Bescheid

über die Änderung und Ergänzung der
allgemeinen bauaufsichtlichen Zulassung
vom 8. Mai 2017

Z-19.14-1830

**Brandschutzverglasung "Schüco ADS 80 FR 30"
der Feuerwiderstandsklasse F30 nach DIN 4102-13**

Brandschutzverglasung "Schüco ADS 80 FR 30" der Feuerwiderstandsklasse F30 nach DIN 4102-13	Anlage 1a
Übersicht (Beispiele)

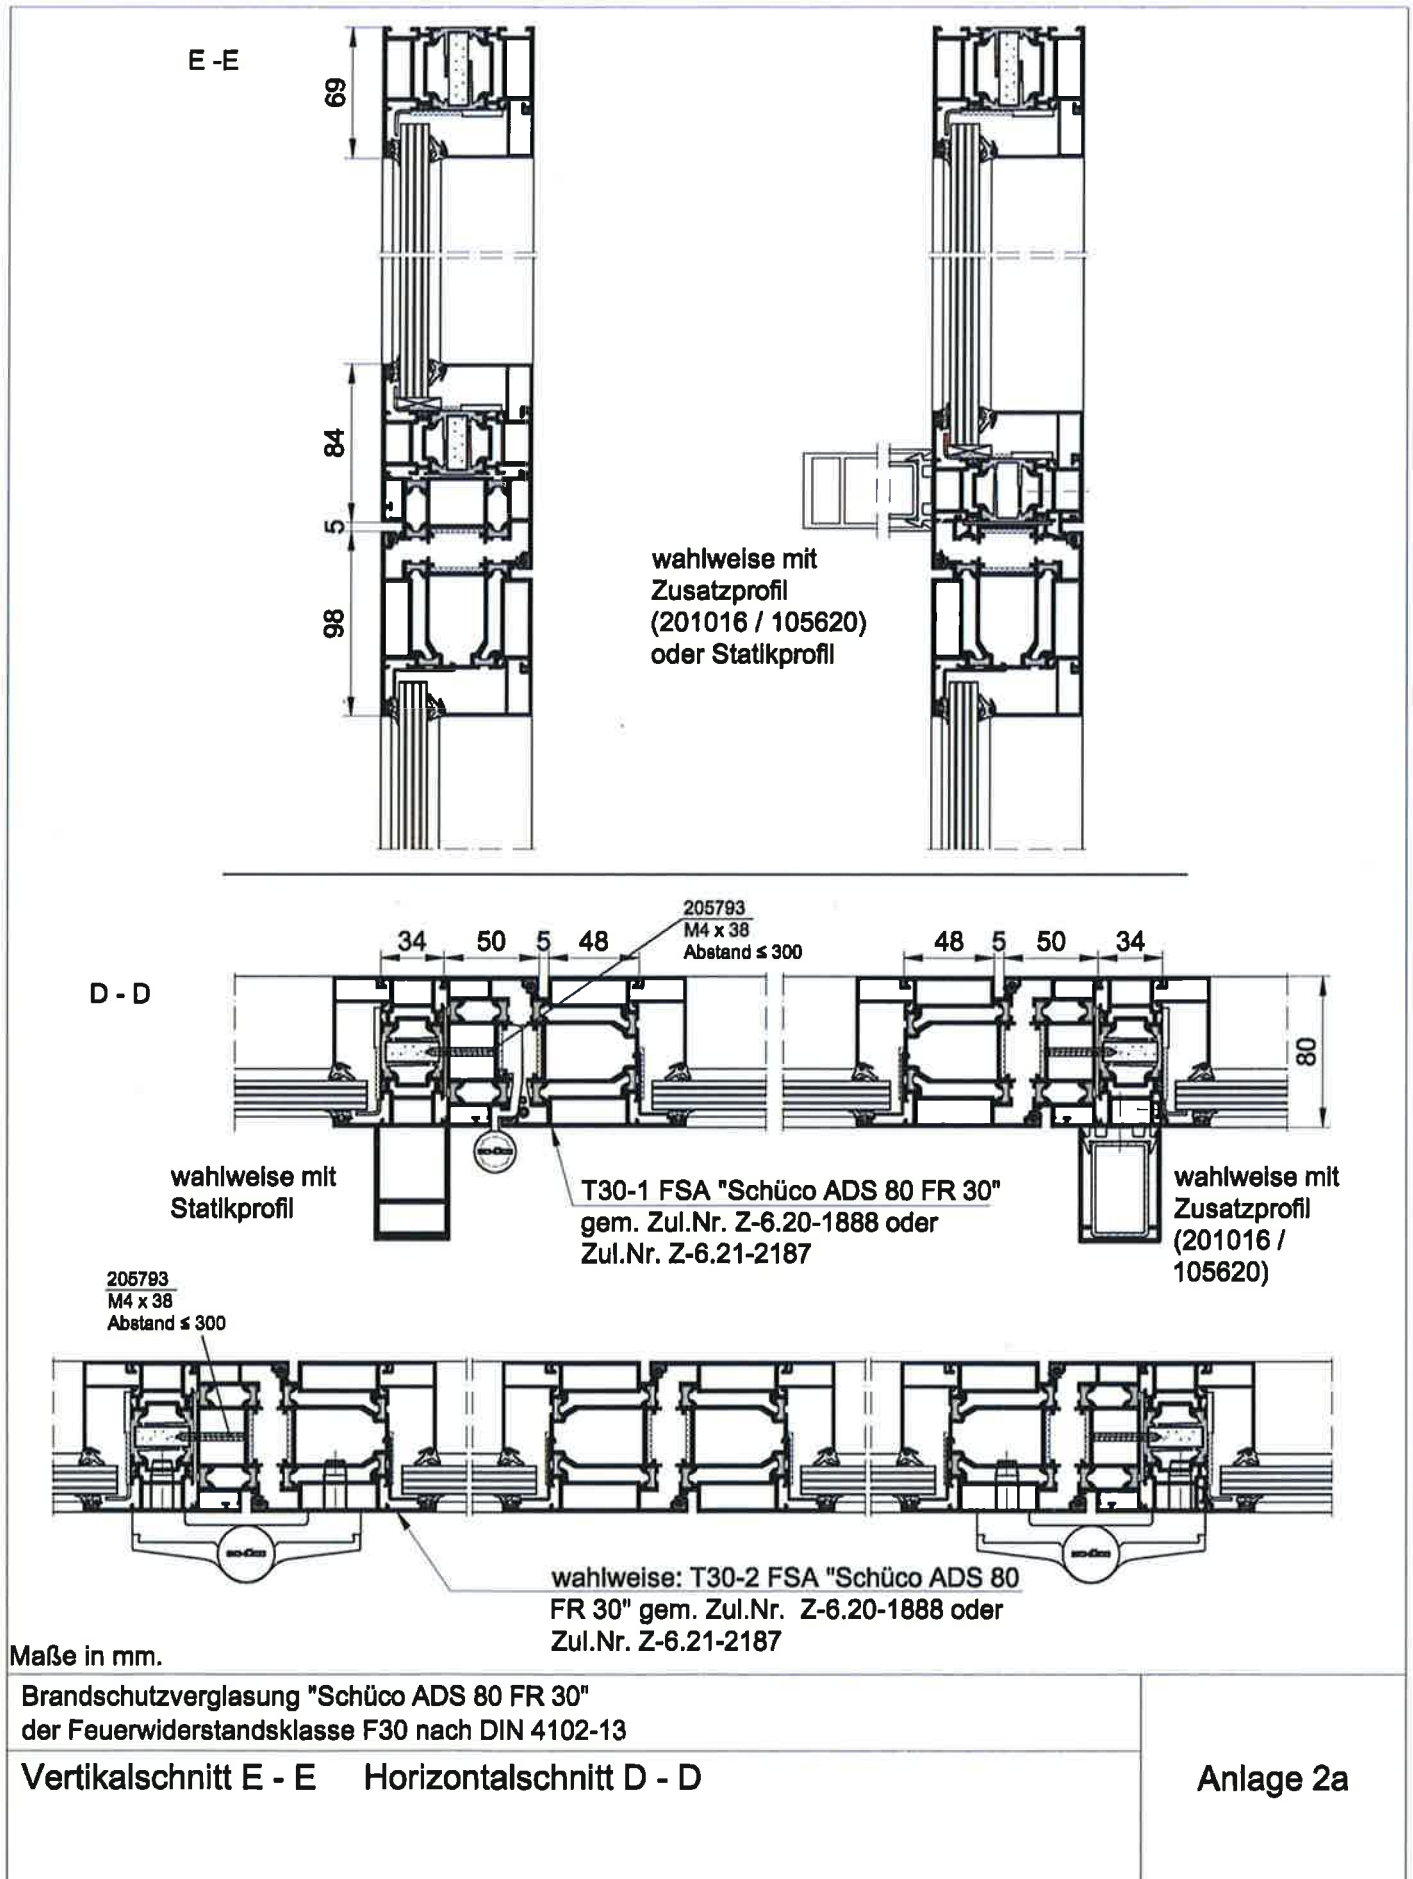
3. Folgenden Anlagen der allgemeinen bauaufsichtlichen Zulassung werden durch Anlagen dieses Bescheides ersetzt:
- Anlage 1.1 durch Anlage 1a,
 - Anlage 1.4 durch Anlage 2a,

Max. Scheibenabmessungen im Hochformat :

Max. Scheibenabmessungen im Querformat :

- ① aufgeklebte Sprossen 28-300mm Lage beliebig, Abstand > 200mm
- ② wahlweise gerundeter oder schräger seitlicher oberer u./o. seitlicher unterer Anschluß an Massivbauwände
- ③ glasteilende Sprossen Lage beliebig
- ④ bei Einbau eines T30-1 / T30-2 FSA "Schüco ADS 80 FR 30" gem. Zulassung Nr. Z-6.20-1888 oder Zulassung Nr. Z-6.21-2187
- ⑤ bei Eckausbildung ≤ 4000

Anlage 4a

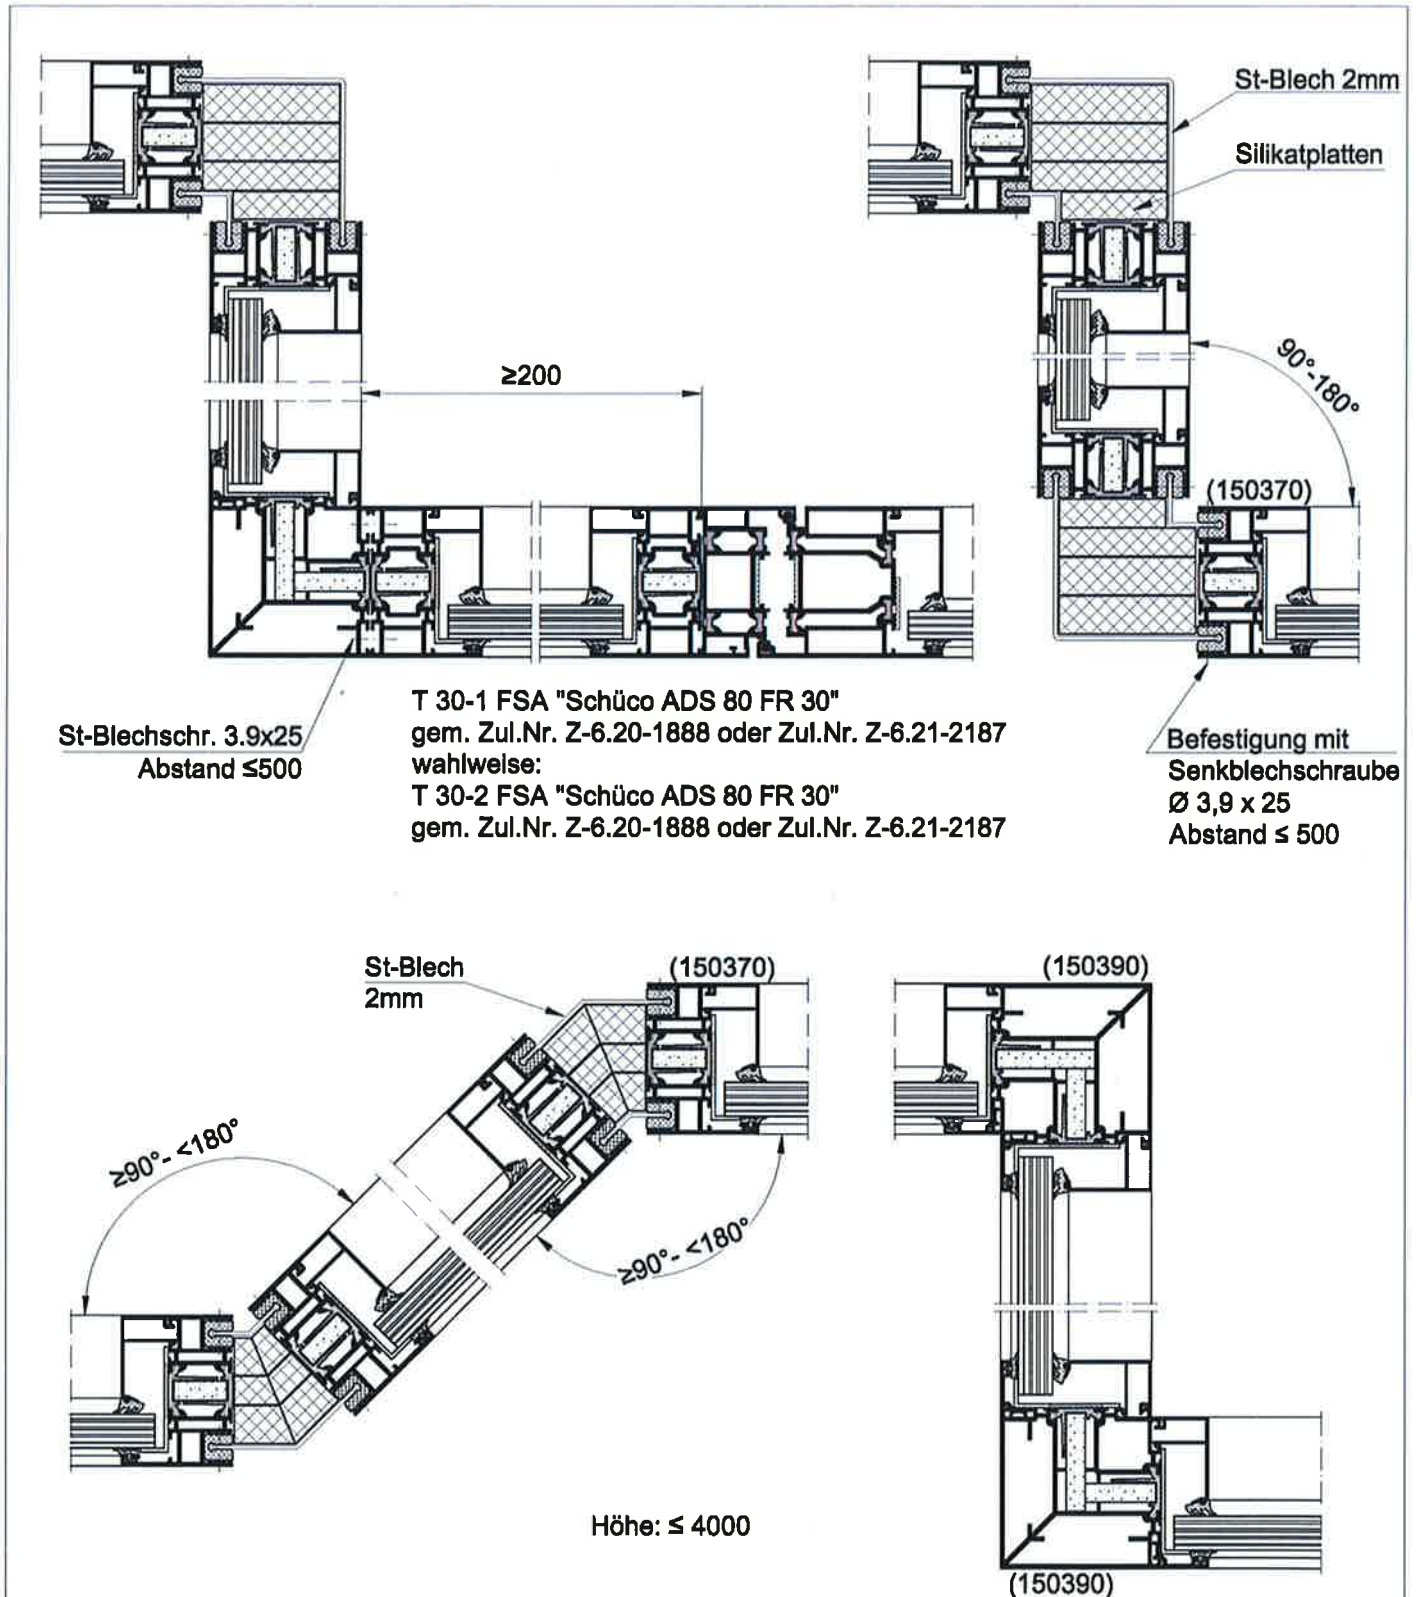
- Anlage 1.5 durch Anlage 3a und
 - Anlage 1.6 durch Anlage 4a
